Por la presente me dirijo a Usted, y por su intermedio donde corresponda, a fin de presentar mi informe para la realización de una adenda modificatoria de la Obra **"CONSTRUCCIÓN DE MURALLA Y COLOCACIÓN DE VALLA EN LA ESC. BAS. N° 7088 PROF. DENIS RIVEROS"** Obras contempladas en el contrato N°34/2022 ID 416587.

PLANILLA DE COMPUTO METRICO Y PRESUPUESTO					
OBRA: ADENDA MODIFICATORIA DE "CONSTRUCCIÓN DE MURALLA Y COLOCACIÓN DE VALLA EN LA ESC. BAS. N° 7088 PROF. DENIS RIVEROS" - ID 416587					
UBICACIÓN: Gral. Aquino esq. Gral. Genes					
ADENDA MODIFICATORIA					
ITEMS SEGÚN CONTRATO	DESCRIPCION	UNIDAD	CANTIDAD	PRECIO UNITARIO	PRECIO TOTAL
1.16	Construcción de Encadenado de H°A° (0,20x0,40)	m3	190,00	74.250	14.107.500

OBRA: Construcción de Muralla en la Esc. Pedro Denis

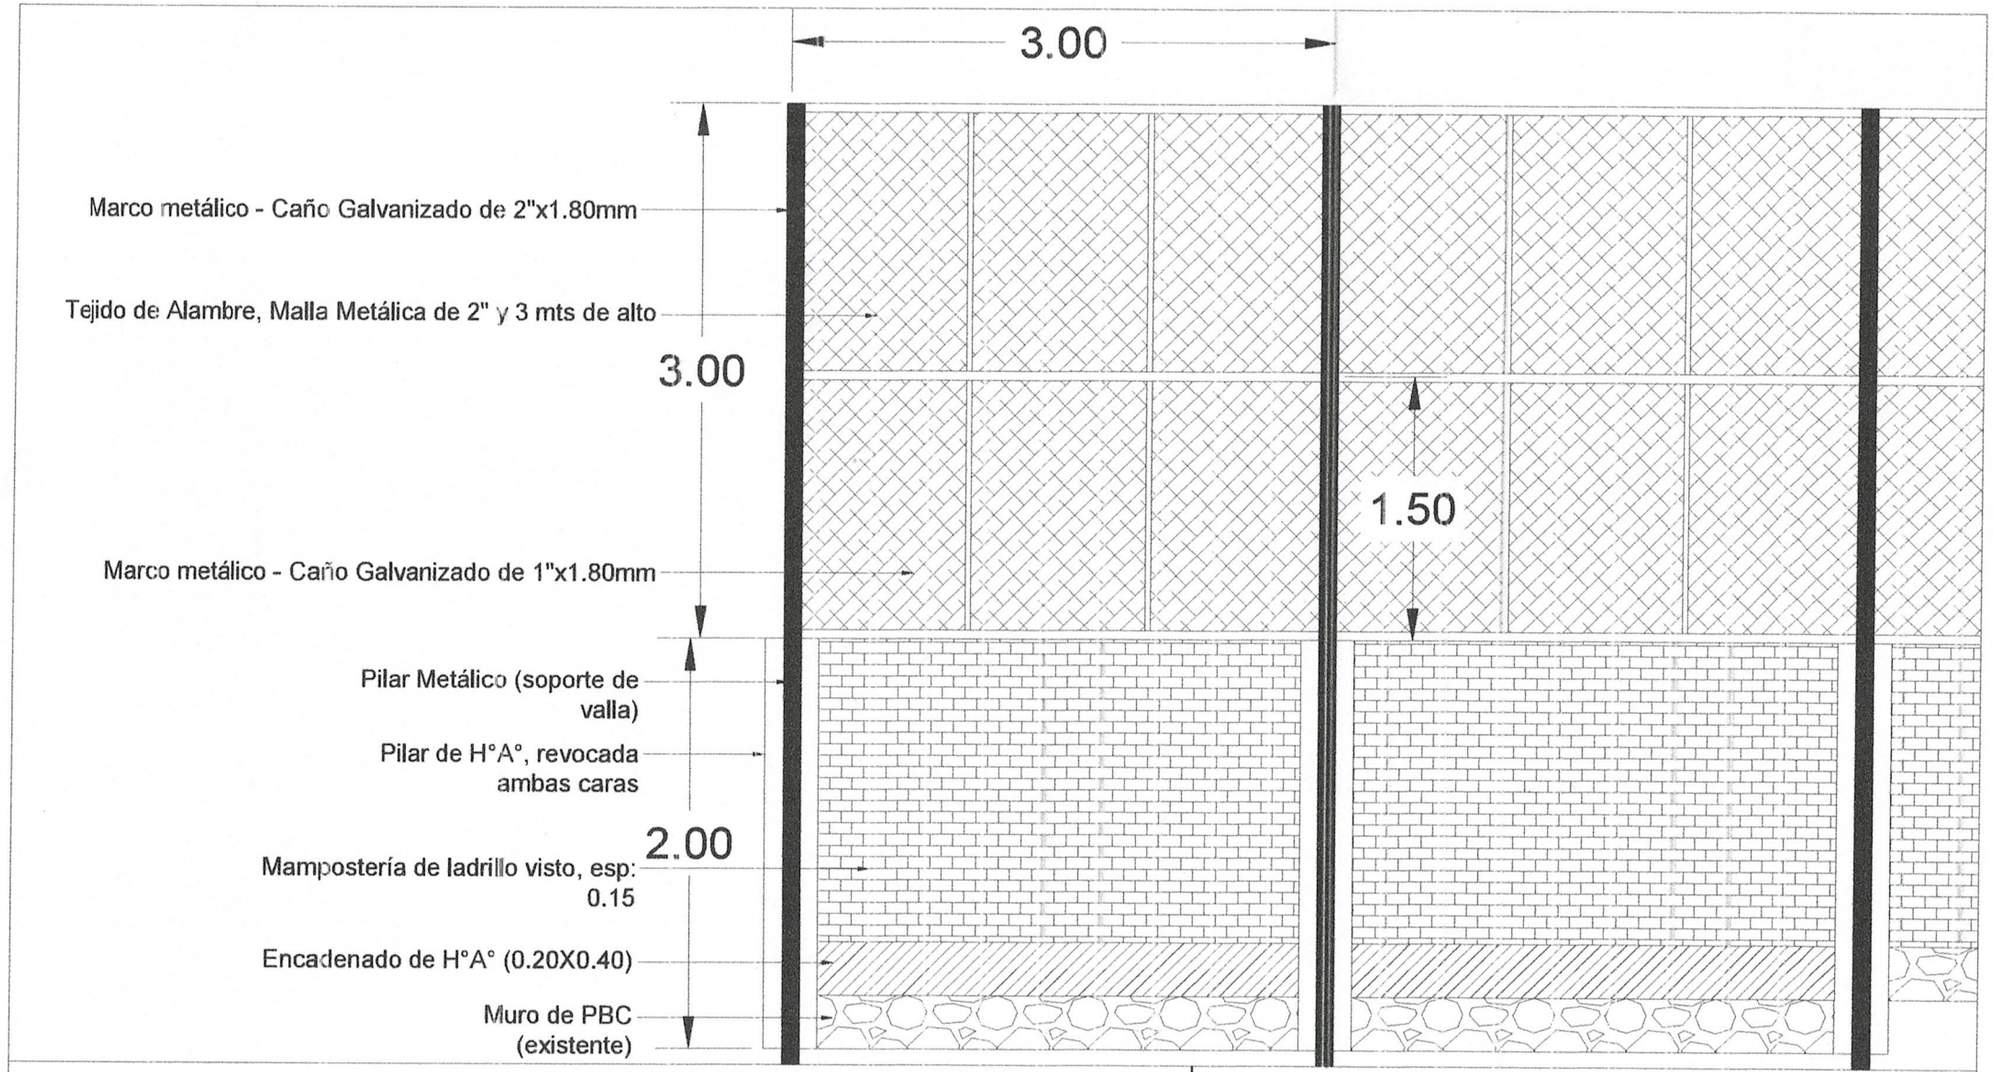
En el proyecto inicial se había contemplado la Construcción cimiento de PBC; y en el momento de la demolición de los alambres y parte de la nivelación perteneciente a los tejidos se pudo constatar que el cimiento se encuentra en óptimas condiciones para el uso del mismo; por ende, se analizó con el Contratista y la Fiscalización la posibilidad de realizar encadenado de H°A° por encima del muro existente a fin de fortalecer la estructura de la mampostería a ser realizada.

Teniendo en cuenta que la Esc. N°7088 PROF. DENIS RIVEROS se encuentra en un lugar abierto se vio también la necesidad de reforzar la valla a ser colocada; ya que con la altura de tres metros (3,00 mts) por encima de la muralla se verá expuesta frecuentemente a las ráfagas de vientos por lo que se analizó la necesidad de que se coloquen pilares de hierro de 0,80 de diámetro para el sostén de los mismos.

El Items 1.16 reemplaza al Items 5 del Contrato Adjudicado
